Pismo: CRZP/66/2026/AZP/34

WYJAŚNIENIA TREŚCI SWZ_26

Dotyczy: postępowania o udzielenie zamówienia publicznego, prowadzonego w trybie przetargu nieograniczonego na **"Budowa budynku zamieszkania zbiorowego - Akademik Uniwersytetu Morskiego w Gdyni z zagospodarowaniem terenu i infrastrukturą"** – znak sprawy **CRZP/66/2026/AZP**.

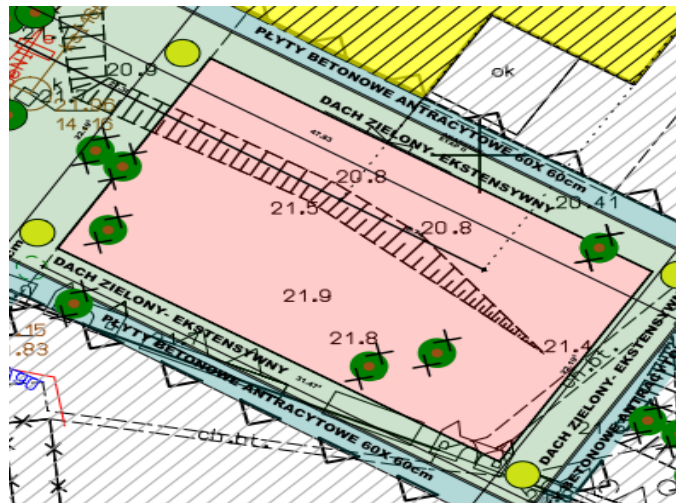
Prosimy o uzupełnienie projektu konstrukcji o rysunki schodów zewnętrznych wraz z zestawieniem zbrojenia, których brakuje w udostępnionej dokumentacji

Stanowisko (wyjaśnienie) Zamawiającego: zostaną przekazane.

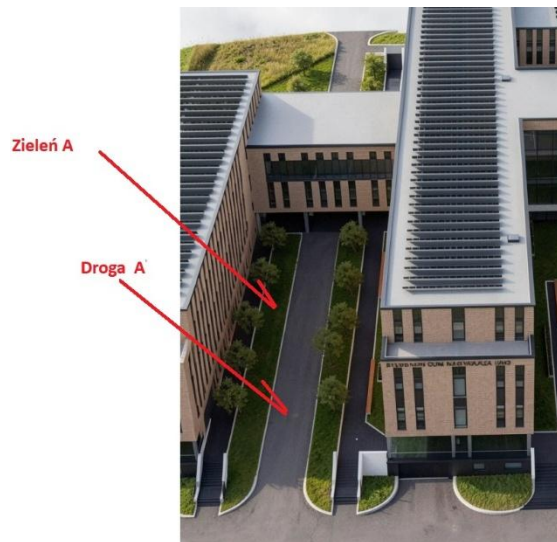
Prosimy o podanie warstw nawierzchni zaznaczonej kolorem jasnoczerwonym.

Stanowisko (wyjaśnienie) Zamawiającego: Do wyceny przyjąć dach zielony, ekstensywny, zgodnie z przekrojami proj. architektonicznego.

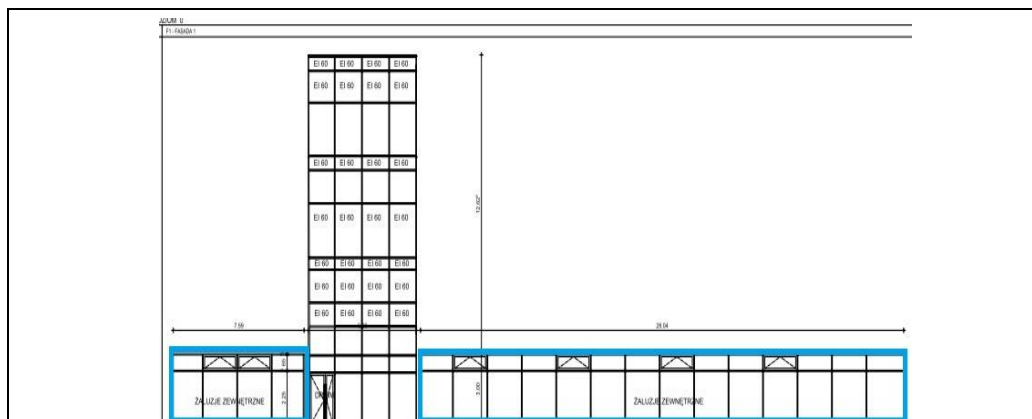
Prosimy o potwierdzenie, że na fasadzie F1 żaluzje zewnętrzne mają być tylko w częściach zaznaczonych poniżej na niebiesko, natomiast wysoka część fasady ma być wykonana bez żaluzji. Jeżeli jednak mają być zastosowane, prosimy o wskazanie podziału żaluzji i sposobu ich zamontowania na tak dużej fasadzie.

Stanowisko (wyjaśnienie) Zamawiającego: Żaluzje zewnętrzne wykonać na wszystkich oknach i fasadach szklanych wraz z wykonaniem instalacji zasilającej oraz sterowaniem.

Na fasadzie F1 wykonać we wszystkich polach szklanych, łącznie z klatką schodową mocowanie w profilu poziomym, ryglu, podział zgodny z podziałem fasady.

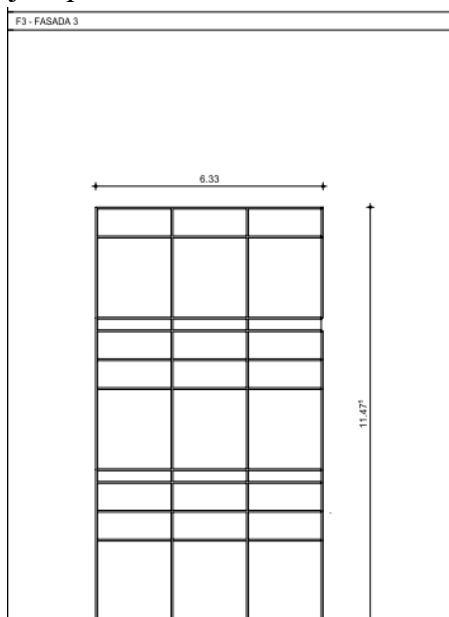
Prosimy o informację, czy na fasadzie F1a należy przewidzieć żaluzje zewnętrzne.

Stanowisko (wyjaśnienie) Zamawiającego: Nie, jest to pod zacięną arkadą.

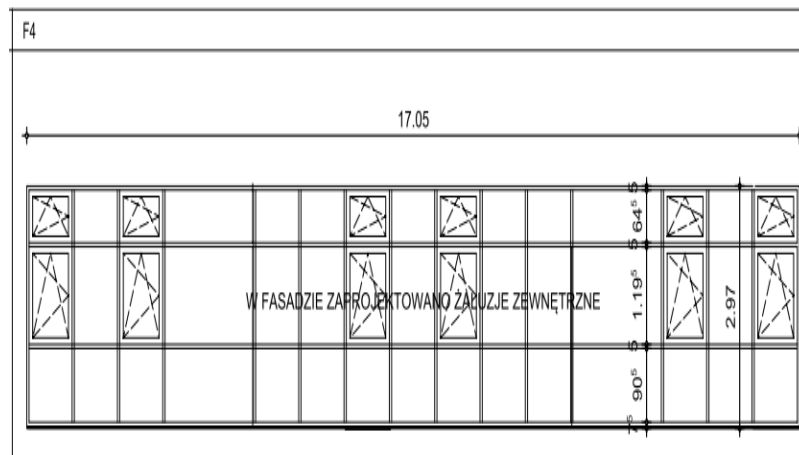
Prosimy o potwierdzenie, że na fasadzie F3 nie wykonujemy żaluzji zewnętrznych, Jeżeli jednak mają być zastosowane, prosimy o wskazanie podziału żaluzji i sposobu ich zamontowania na tak dużej fasadzie

Żaluzje zewnętrzne wykonać na wszystkich oknach i fasadach szklanych wraz z wykonaniem instalacji zasilającej oraz sterowaniem. Na fasadzie F3 wykonać we wszystkich polach szklanych, łącznie z klatką schodową mocowanie w profilu poziomym, ryglu, podział zgodny z podziałem fasady.

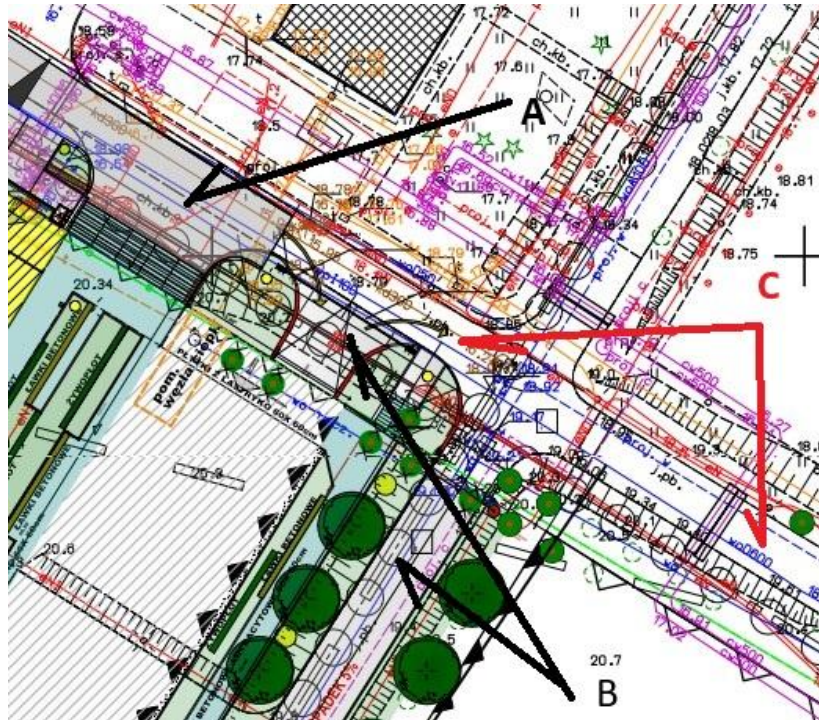
Dołączony do dokumentacji rysunek PZT pokazuje wykonaną już nawierzchnię drogi A wraz z wjazdem do hali i kończy się przy schodach terenowych (kolor szary), wjazd i droga pożarowa B przy Akademiku jest zaznaczona jako nowoprojektowana, prosimy natomiast o informację, czy nawierzchnia zaznaczona jako C jest do wyceny? Jeżeli tak prosimy o wskazanie zakresu wykonania w/w drogi i opisu warstw konstrukcyjnych.

Stanowisko (wyjaśnienie) Zamawiającego: Drogę zaznaczoną jako B oraz C tylko w obrębie skrzyżowania należy przyjąć do wyceny, wykonana nawierzchnia drogi A w przypadku ingerencji w jej nawierzchnię - do odtworzenia, zgodnie z warstwami dróg podanymi w opisie.
